**INFORME DE HITO DE CONTROL
N° 011-2023-OCI/5353-SCC**

**OBRA “RECONSTRUCCIÓN DE PISTAS DE LA CALLE
JORGE HERRERA ENTRE LA CALLE MAYOR NOVOA Y
24 DE JULIO, CALLE MAYOR NOVOA ENTRE LA CALLE
BOLIVAR Y FRANCISCO NAVARRETE; DEL CERCADO DE
TUMBES – DISTRITO DE TUMBES, PROVINCIA DE
TUMBES Y REGIÓN DE TUMBES”**

HITO DE CONTROL N° 1 – EJECUCIÓN DE OBRA

Imagen n.º 39
Ejecución de trabajos de instalación de tuberías de PVC
SAP para desagüe en Calle Jorge Herrera

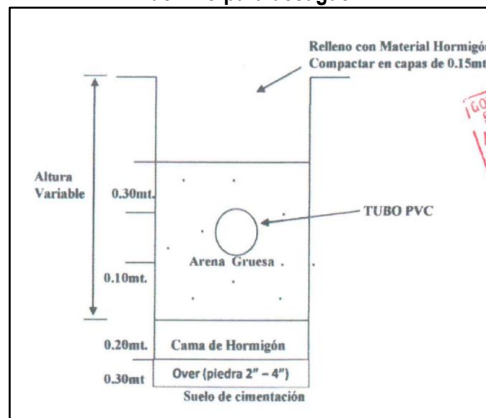
Asimismo, conforme se evidencia en la imagen n.º 39, pese a que la altura de excavación es mayor de 2 metros, no se evidencia la ejecución de las partidas de entibado de zanjas, lo que está ocasionando que se incremente considerablemente el área de excavación, y por ende de los rellenos, inclusive que las excavaciones estén ocupando todo el ancho de la calle; así también, el riesgo de realizar pagos por partidas que no se están ejecutando.
